## Příloha č.2

### Soupis zjištěných závad – fotodokumentace – část 2

#### Objekt „D“

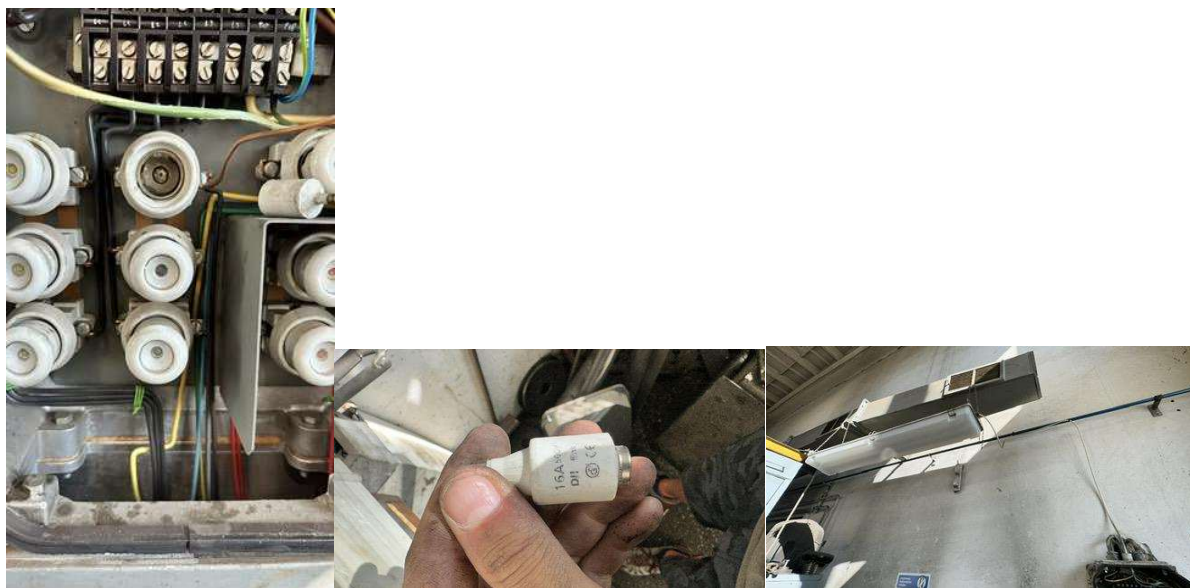
- 12) Zásuvková skříň ZS1.1 – vývod pro „Zásuvka u vrat“ – jistič D16A – nevyhovující impedance smyčky a nepopsaný vývod - je v rozporu s ČSN 33 2000-4-41 ed.3:2018, čl.411.4.4, ČSN 33 2000-6 ed.2:2017, příloha D, čl.D.6.4.3.7.3, ČSN EN IEC 61439-1 ed.3:2022, čl.6.3 a ČSN 33 2000-5-51 ed.3+Z1+Z2:2022, čl.514.3

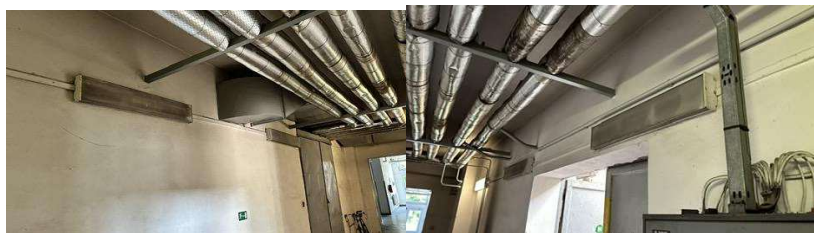
- 19) Zásuvková skříň ZS5.3 – vybavená pojistka 16A pro zásuvku 230V 16A - je v rozporu s ČSN 33 2000-6 ed.2:2017, čl.6.4.3.10

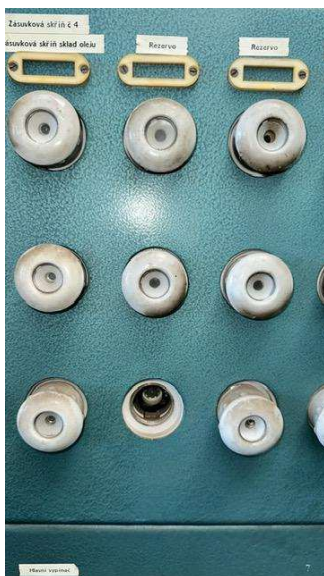
- 30) Rozvaděč RE3-9 – vývod „Zásuvková skříň ZS3.1 sklad značek“ – vybavená pojistka L1 35A - je v rozporu s ČSN 33 2000-6 ed.2:2017, čl.6.4.3.10

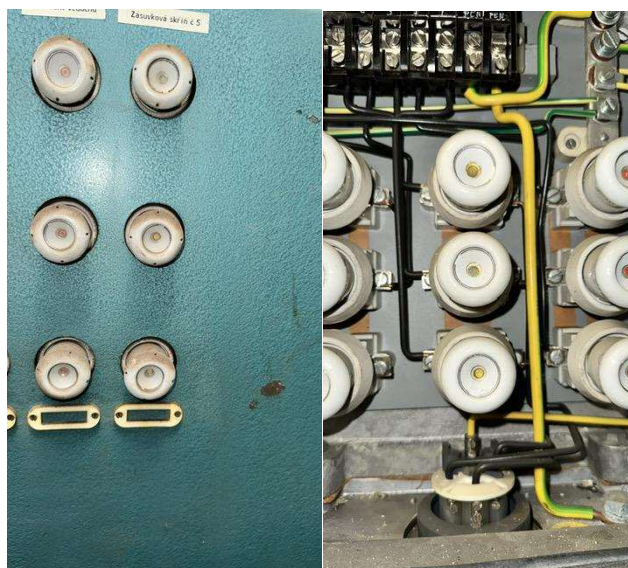
- 32) Rozvaděč RE6-9 – chybí pojistková hlavice - je v rozporu s ČSN 33 2130 ed.4:2024, čl.4.1, bod a)

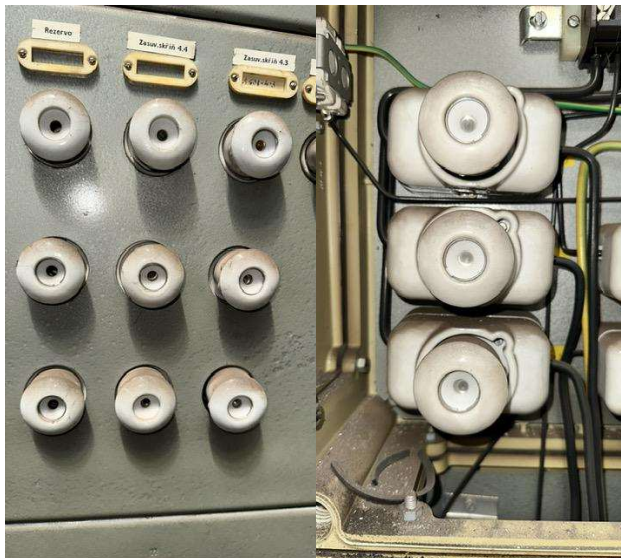
- 34) Rozvaděč RE6-9 - chybí záslepky v otvorech pro vývodky - je v rozporu s ČSN EN 61140 ed.3:2016, čl.5.2.3

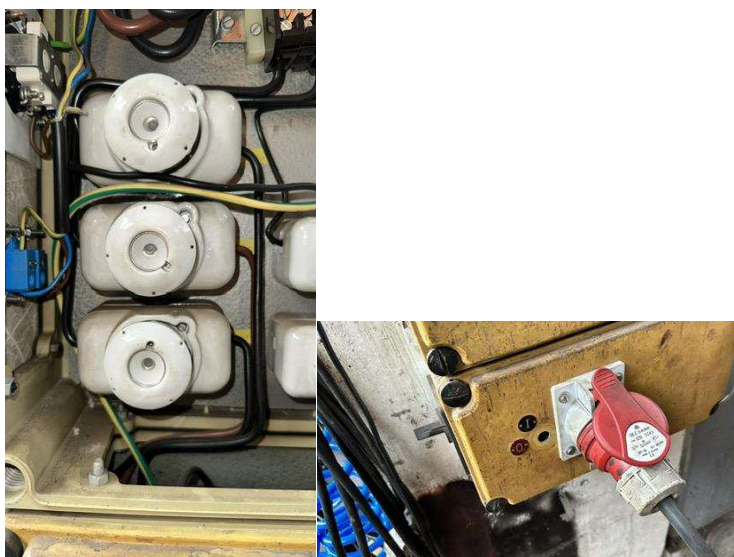
- 35) Rozvaděč RE4-9 – vývod pro zásuvkovou skříň ZS4.4 – neselektivní – u obou pojistky 35A – nevyhovující selektivita mezi nadproudovými ochrannými prvky - pojistky 35A v rozvaděči RE4-9 a pojistky 35A v zásuvkové skříni ZS4.4 - je v rozporu s ČSN 33 2000-5-53 ed.3:2022, čl.536.4.2.2.3

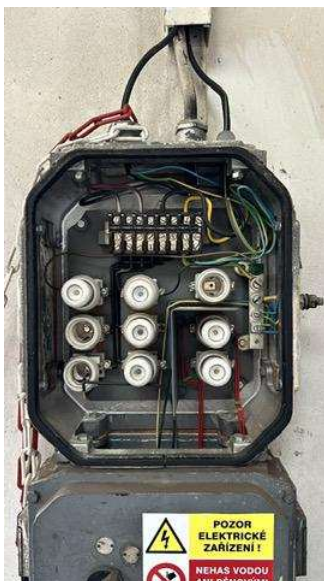
- 37) Zásuvková skříň ZS4 – chybí označení poloh hlavního vypínače - je v rozporu s ČSN 34 3085 ed.2:2013, čl.5

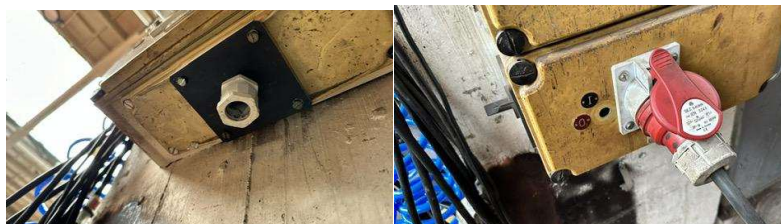
- 52) Zásuvková skříň ZS2.2.1 – chybí ovládací hlavice hlavního vypínače vč. vyznačených poloh - je v rozporu s ČSN 33 2130 ed.4:2024, čl.4.1, bod a) a s ČSN 34 3085 ed.2:2013, čl.5
